2022 年 11 月 14 日

被告側の準備書面（2）の主要な問題点について

鈴木 鐸士

図1 全体計画図 (埋立完了後) (乙54の1より引用)

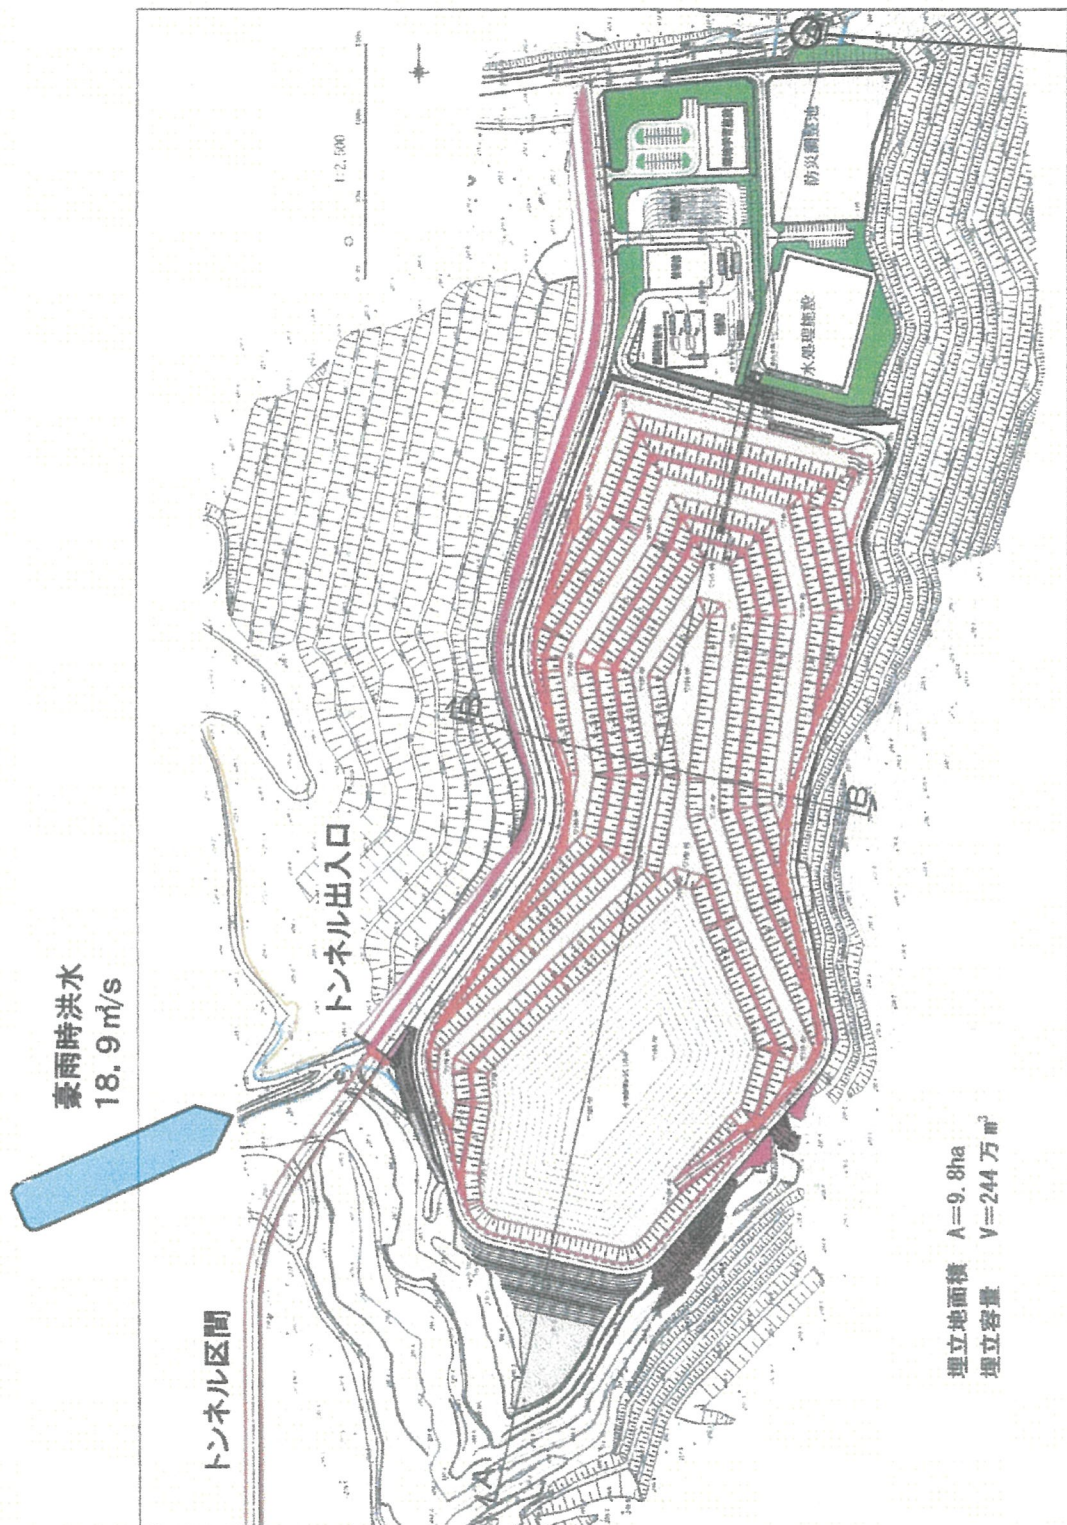
本件候補地と県道 37 号が接する地点は、唐津沢展望図（図 6）に示す日立セメント太平田鉱山の唐津沢鉱体と本鉱体の間に位置する。現状では、唐津沢鉱体部は採掘されて広大な窪地となっており、底部には湖（湛水）が形成されており、約 57 万 m^3 の雨水貯留が可能であるため、期せずして洪水に対する防災ダムの機能を巧妙に果たしている。この広大な唐津沢の谷間を埋立し、産廃処分場を建設する基本計画が完了し（図 1）、現在は産廃搬入道路の基本設計が進行中である。

乙54の1の127頁（資料B）では、先にも記述した比流量（流下能力に対する上流域面積の比） $0.029 \text{ m}^3/\text{s}/\text{ha}$ と敷地の流域面積 36.83 ha の積として、許容放流量 $1.0681 \text{ m}^3/\text{s}$ と算定している。さらに、この許容放流量を基にし、防災調整池容量を $30,889 \text{ m}^3$ と算定し、基本計画を完了している。それでも、「いずれも河川管理者との放流に係る協議を行うのは今後であるため、現時点で示せるものではない。」とは、本末転倒で、如何なものか。許容放流量が極めて少ないためと推定されるが、同規模の敷地面積にも拘わらず、エコフロンティアかさまの防災調整池容量 $18,530 \text{ m}^3$ に比べると、 1.67 倍にもなり、かなり大きな値になっている。言うまでもないが許容放流量が決め手になるので、防災調整池の計画にあたっては、真っ先に河川への許容放流量を確定した後に設計の作業を始めるべきである。

図2 流域図 (乙 60 より引用)

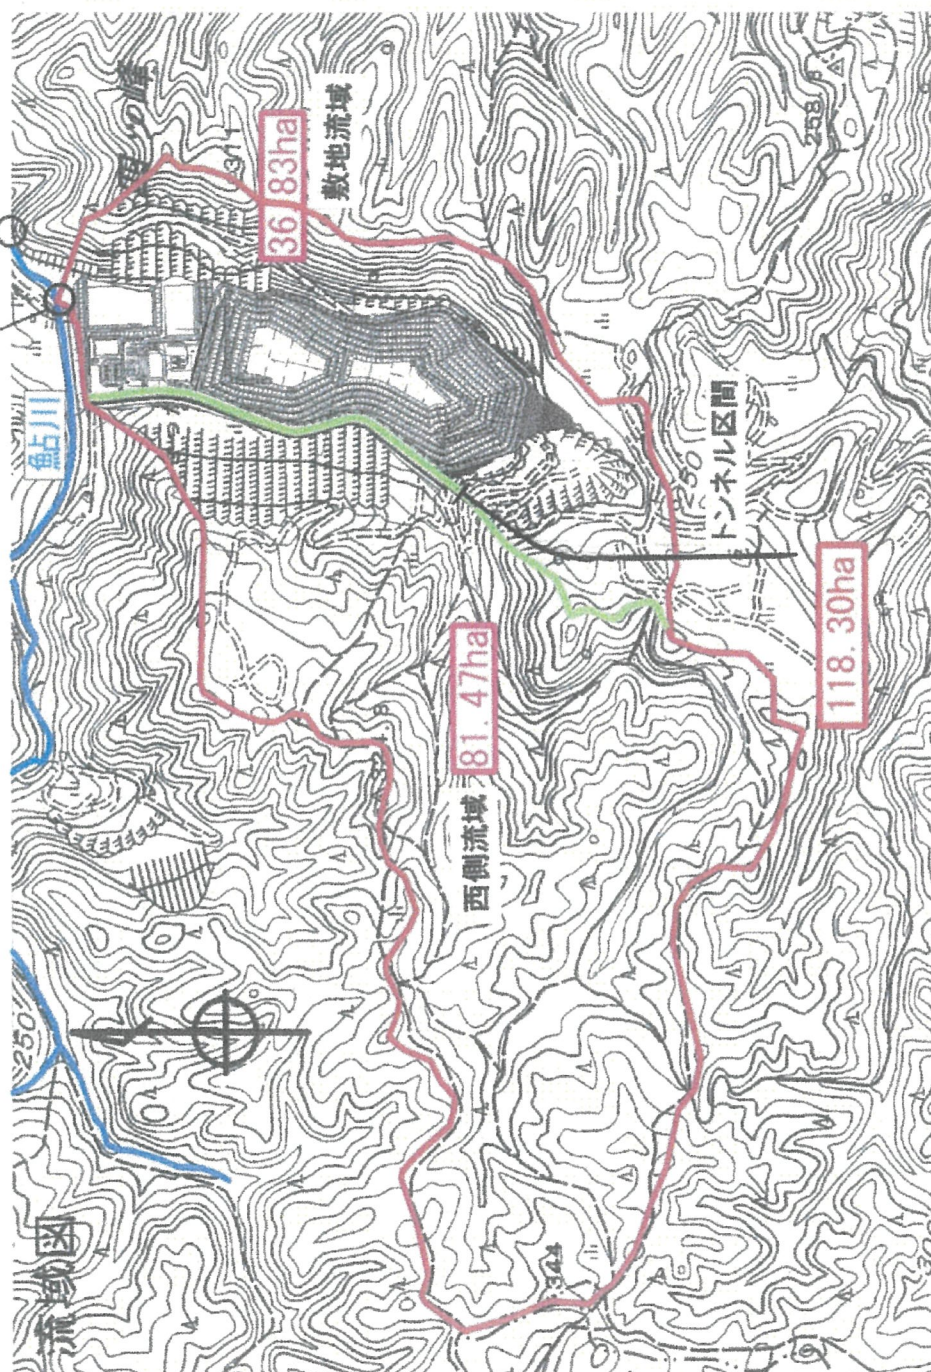
産廃処分場周辺の流域図（図 2）から判るように、処分場敷地の西側流域（81.47 ha）は広大で、そこから豪雨時に流出する雨水の流量は 24.2 m^3/s にもなるが、「処分場の西側流域の新設道路以西（敷地外）の雨水は、新設道路に整備する排水施設により鮎川へ放流する」旨が準備書面その他の所で明確に宣言されている。

しかし、新設搬入道路及び排水施設は、当該場所（本件候補地と県道 37 号が接する地点）の近傍で鮎川に出会い、その近辺が雨水の放流口になるが、鮎川の流路には隧道（トンネル）があり、流下能力が 18.437 m^3/s と極めて小さく、比流量（流下能力/流域面積）は 0.029 $\text{m}^3/\text{s}/\text{ha}$ と極めて小さいため、許容放流量は 2.37 m^3/s と算定されるはずであり大問題となる。すなわち、流出する雨水流量に対して許容放流量が極めて少ないため、23 万 m^3 以上の巨大容量の防災調整池の併設を余儀なくされ、そのための用地取得及び建設工事費などの重い負担が発生し、新設道路建設は現実的には不可能になる。

図 3 降雨継続時間 2 4 時間における降雨強度の変化の一例

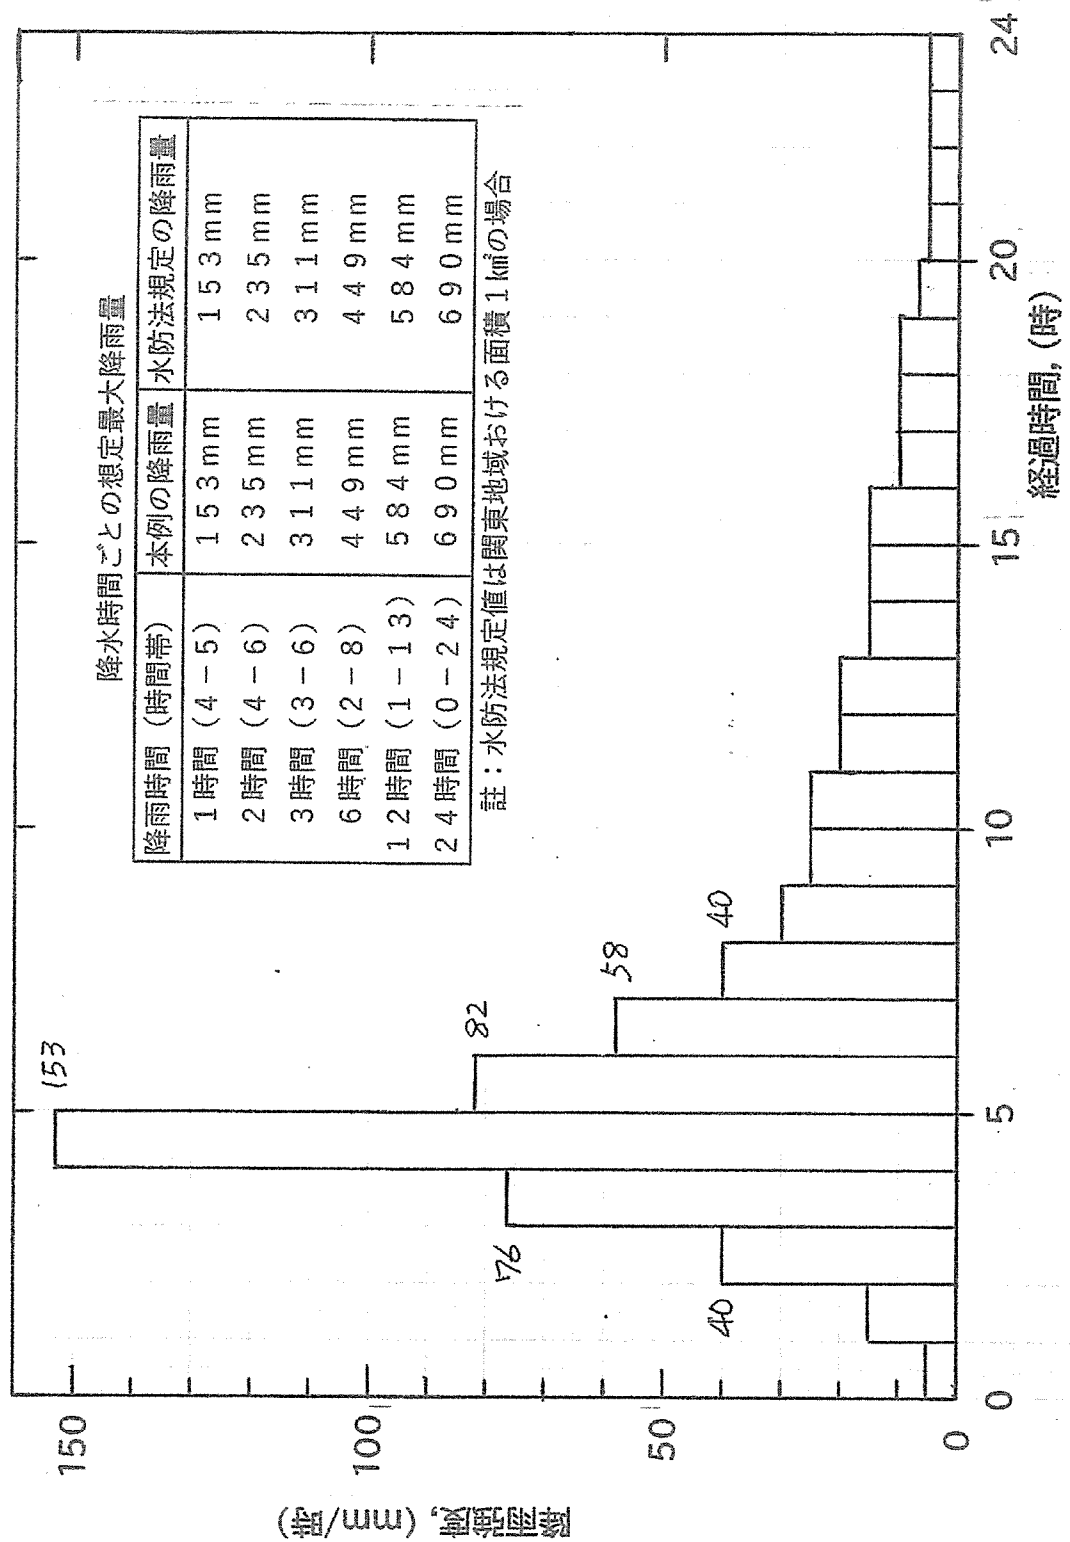
2.37 m³/s（1時間あたり8,532 m³）に従って放流を続けたときの雨水の総放流量と防災調整池の雨水貯留量の変化は、表1に示す通りである。ここでは、降雨強度の経過時間による変化は、水防法に規定される想定最大降雨量に正確に対応させている（図3）。

雨水放流量を許容放流量に合わせて制御できる設備であれば、13～16時間経過時、雨水貯留量が最大（約23万m³）になるので、防災調整池の容積は少なくとも23万m³を必要とする。しかし、乙54の1の123～125頁に示されているように、防災調整池構造・機能は基準化されており、（洪水調節容量の算定方法 その2）として、必要な調節容量の算定式が準備されている。

図4 カスリーン台風時の唐津沢・鮎川合流部の発生状況の想定図
および洪水災害記録写真のカメラの推定位置

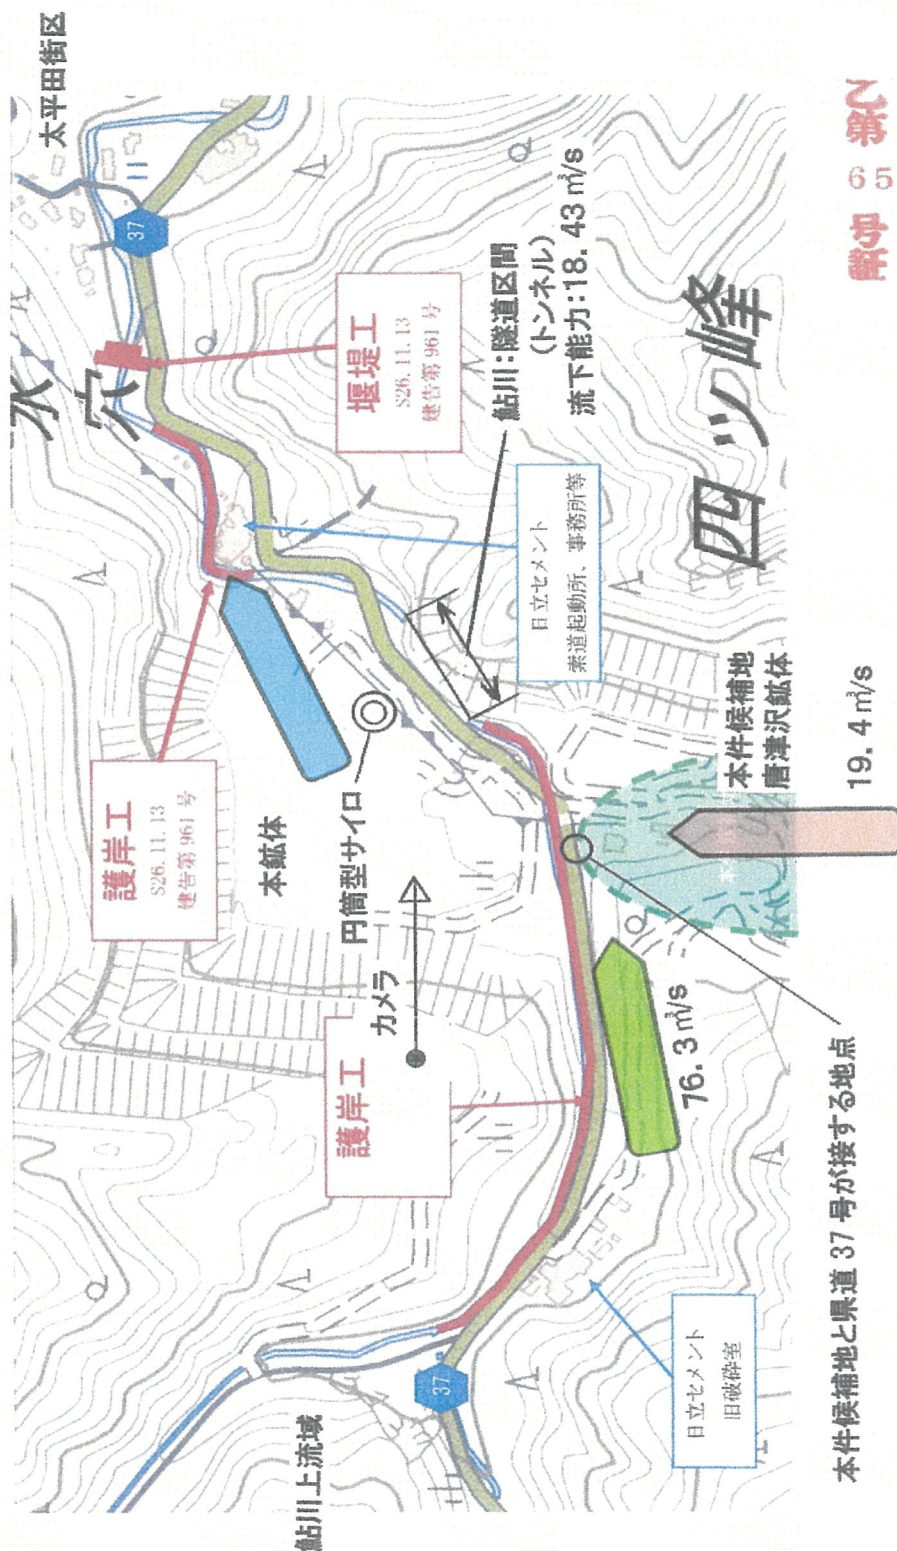
乙48の2・添符9、10の記録写真は、カスリーン台風後の本件候補地と県道37号が接する地点近くのサイロ周辺の洪水被害状況を北西側の本鉱体の高所から撮影したものと推量される（図4）。被告側から提供された証拠写真であるにも拘らず、『「キャサリン台風の被害跡」、「歴然たる水害の跡」といった記録はあるが、その水害の態様までは明らかではない。』と記述されているのは、納得が行かない。カスリーン台風の災害の記録はあまり残されてはいないが、私どもには、まさに当該地点に係わる「歴然たる水害の跡」を示す貴重な資料である（図5）。

乙65の砂防設備等との位置関係図（図4）から判るように、本件候補地と県道37号が接する地点から北東方向に約100mの地点にて、鮎川本流の流路は隧道（トンネル）になっており、前にも述べたように（乙61）、そこでの流下能力は、 $18.437 \text{ m}^3/\text{s}$ であり、そこより上流域の流域面積は 625.7 ha と広大である。このように当該地の流下能力に対して、そこに流入する降水域の面積が大きい、即ち比流量が $0.029 \text{ m}^3/\text{s}/\text{ha}$ と極めて小さいため、降雨強度が小さくとも洪水が発生し、当該地周辺は洪水災害の危険区域となる。

また、「本件候補地と県道 37 号が接する地点からみて鮎川の上流側から下流側までにかけて、護岸工を整備し、治水上、土砂災害の防止を図っている」とのことで、砂防設備等との位置関係図（図 4）にも明示されているが、この範囲は、期せずして「当該地点の上流側 370m から下流側へ 300m の都合 670m に及ぶ広範囲に渡って洪水浸水状態が発生したと解釈される」の範囲とほぼ一致している。

以上のように、当該部付近の隧道区間の流下能力が小さく、比流量が $0.029 \text{ m}^3/\text{s}/\text{ha}$ と極めて小さいため、本件候補地と県道 37 号が接する地点からみて鮎川の上流側から下流側までにかけて広範囲に渡り、潜在的に洪水災害の起こり易い危険区域である（図 4）。

図 7 豪雨時における唐津沢流域の洪水浸水想定区域の試作

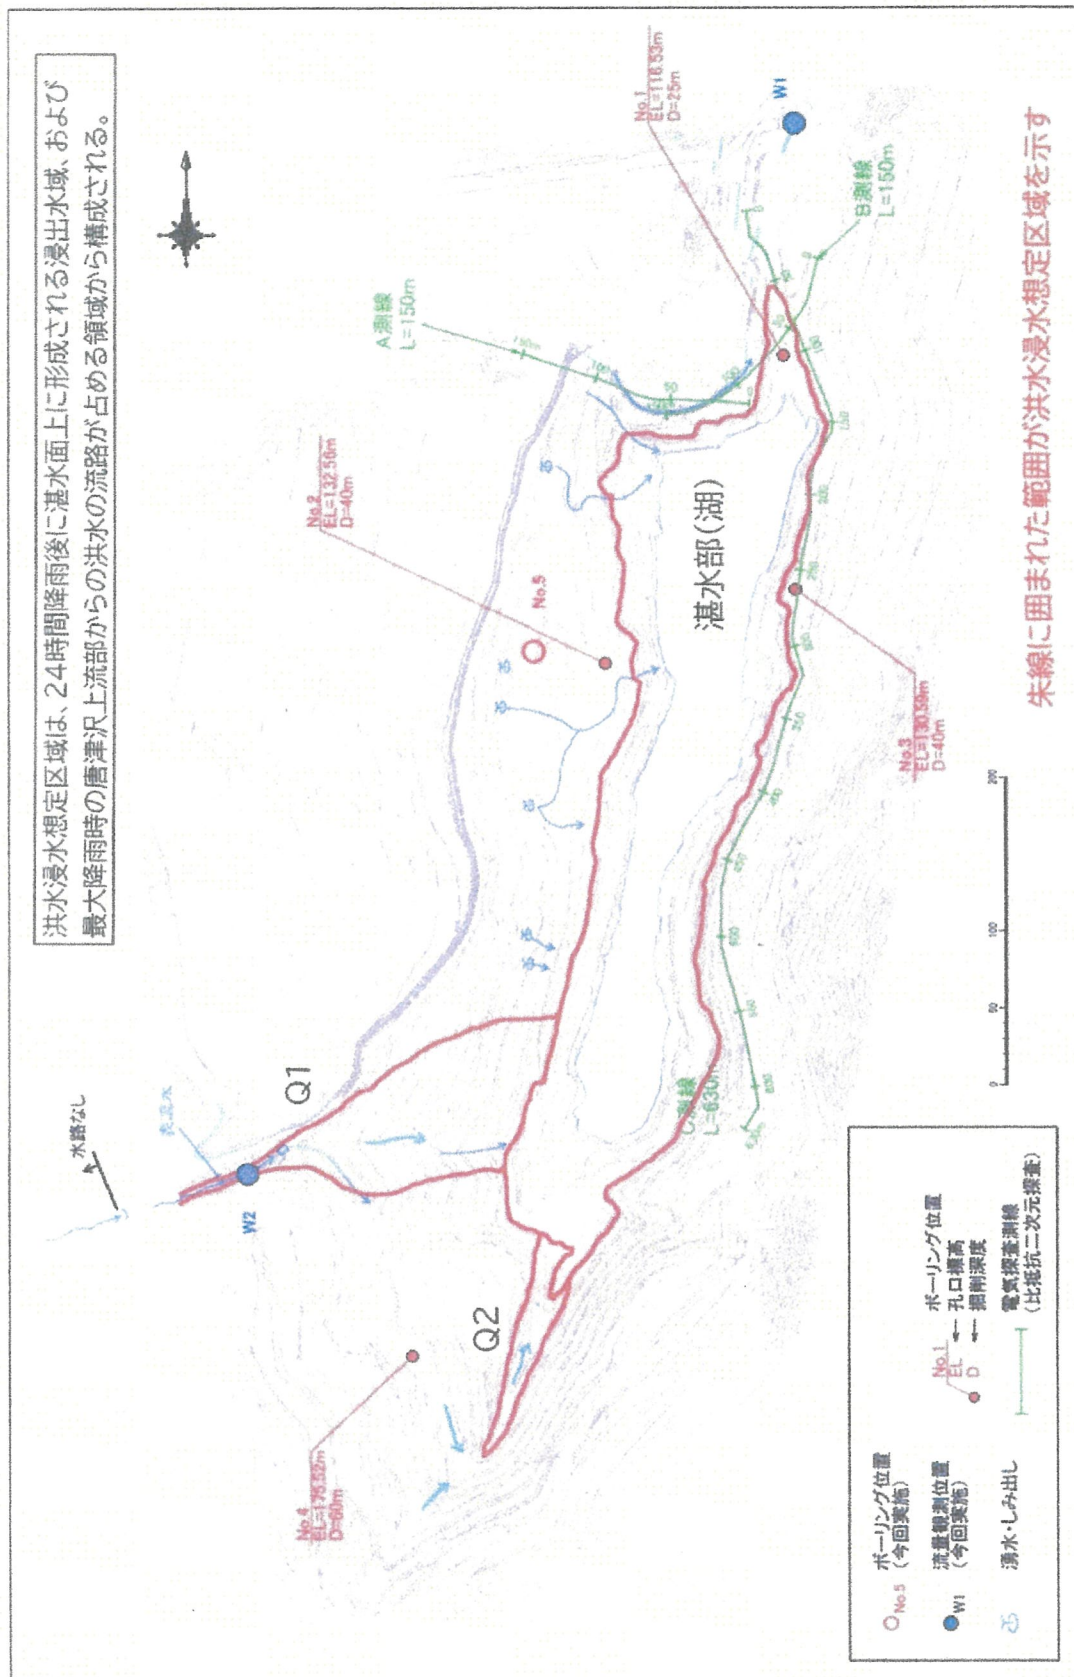
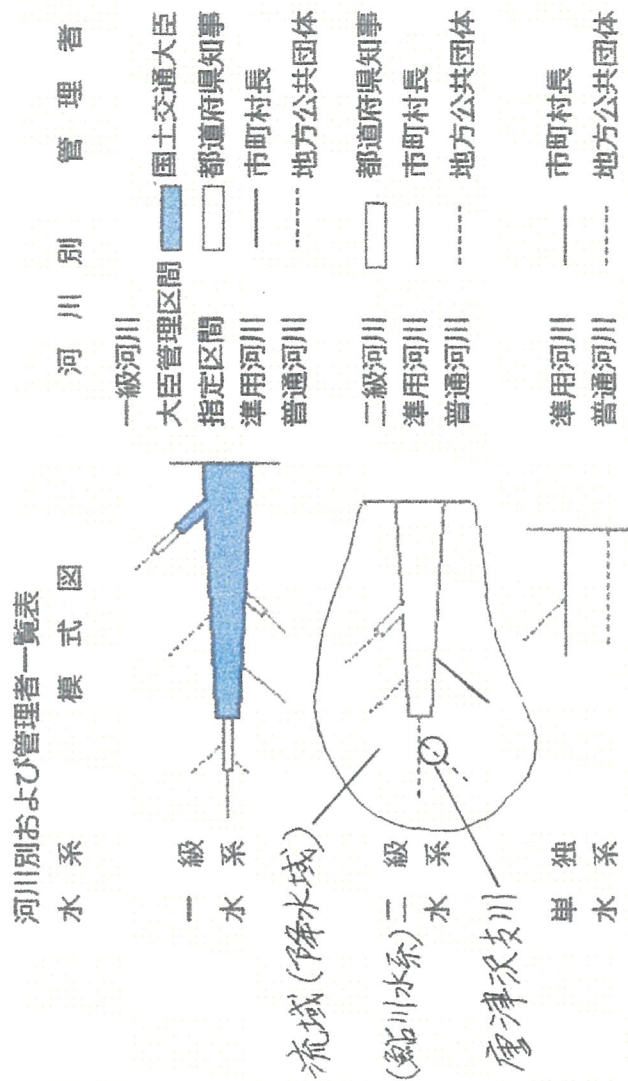
しかし現在では、唐津沢展望図（図 6）に示すように、唐津沢は採掘により窪地になっており、そこに湖（湛水）が形成されている。豪雨時における唐津沢流域の洪水浸水想定区域図の試作により、窪地が非常に広く深いため、貯留可能な雨水量は、57万2,600 m^3 にもなることが確認されているので（図 7）（参考資料 2）、豪雨時でも唐津沢からの洪水放出流量はないものと考えてよい。すなわち、「現状の唐津沢は、期せずして洪水に対する防災ダムの機能を巧妙に果たしている。」と言える。

これまで通りに、『唐津沢が「洪水浸水想定区域」の実質を有するか否かを個別に調査・分析した上で立地上の制約の有無を判断すべきこと』を要請し続けるとともに、とりあえずは、試作済みの唐津沢の「洪水浸水想定区域」（図 7）を提出して、実質を有することを主張して置く。さらに、区域図作成の専門業者と連絡を取り、予算が許せば、念のため「洪水浸水想定区域図」を別途に用意したい。

図8 一級水系、二級水系といった河川管理上の区別

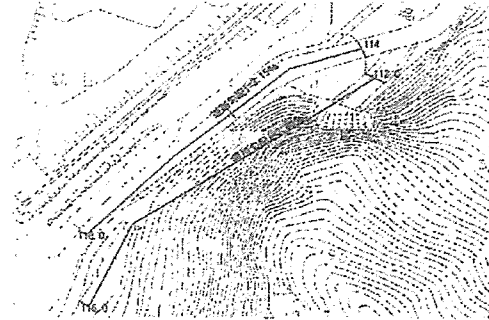
なお参考までに、国土交通省のホームページから引用した「一級水系、二級水系といった河川管理上の区別」に一部加筆したものを図8に示した。
